改善箇所説明図①

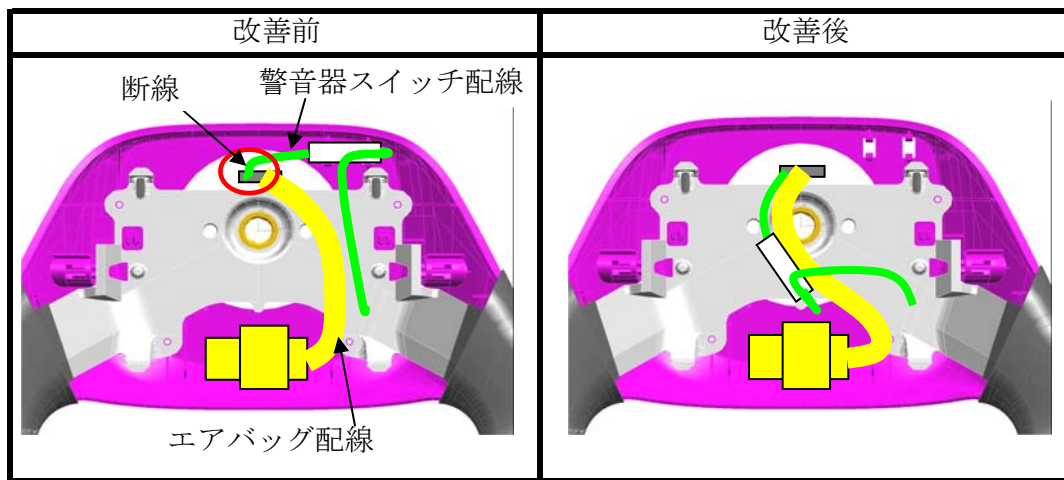
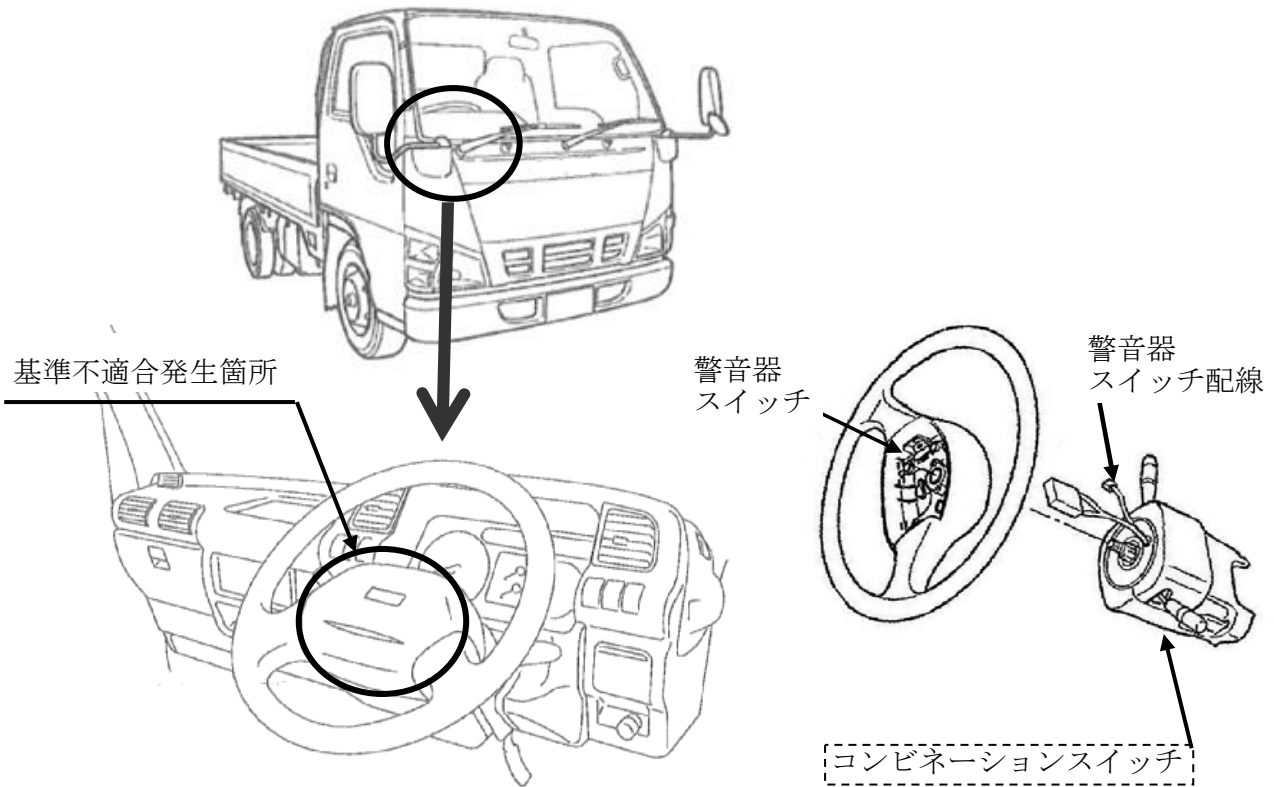
警音器スイッチ配線において、配索が不適切なため、ハンドル操作の繰り返しにより、当該配線が断線することがある。そのため、最悪の場合、警音器が鳴らなくなるおそれがある。

改善の内容：
 全車両、警音器スイッチ配線の配索位置を変更する。また、警音器が鳴らない場合は、コンビネーションスイッチを交換する。
